Dobrý den, obecně jsme přesvědčeni, že k pojmenované problematice platí náš minulý komentář, nicméně vzhledem k tomu, že uchazeč drobně upřesnil/konkretizoval svoje připomínky, dovoluji si je níže vypsát bod po bodu, a rovnou připojit svoje komentáře (*kurzivou*):

Dotaz č. 1:

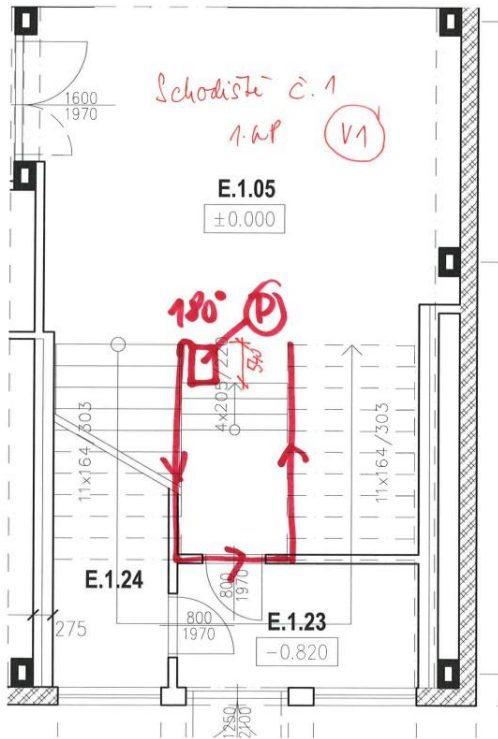
- 1) V PD chybí výkresy tvarů – výkresy tvarů se obecně týkají monolitických konstrukcí na stavbě. V našem případě se jedná především o nové základové konstrukce. Ty jsou naprojektovány v rámci složky D11, konkrétně pak na výkresech základů (v.č. 12 – 12d). Ostatně na tyto výkresy se odkazují i položky, které uchažeč podtrhl ve svém vloženém obrázku. Znovu příkládám:

Poslední podtržená položka odkazuje na podbetonování základových prahů (stávajících) s odkazem na složku D12. Tato problematika je řešena na str. 83-90 v rámci PD předaného dokumentu „ZŠ Beroun-S-RP.pdf“, tedy „Statického posouzení“.

Umístění sedačky v 1.NP pavilonu E

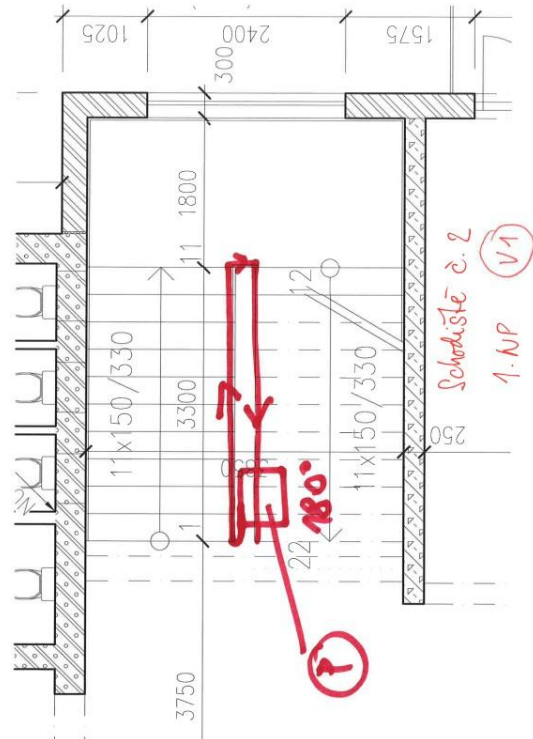
- 1) Žádáme o doplnění umístění schodišťových sedaček do výkresů. Z projektové dokumentace není možné zjistit – v rámci TZ složky D11 (str. 23) se uvádí: „u obou schodišť budou sedačky jezdit po vnitřní straně schodiště (vnitřní dráha)“. Ve stejné kapitole se uvádí další podrobnosti ke schodišťovým sedačkám. Níže přikládám pracovní skici (z doby návrhu) zamýšleného umístění.
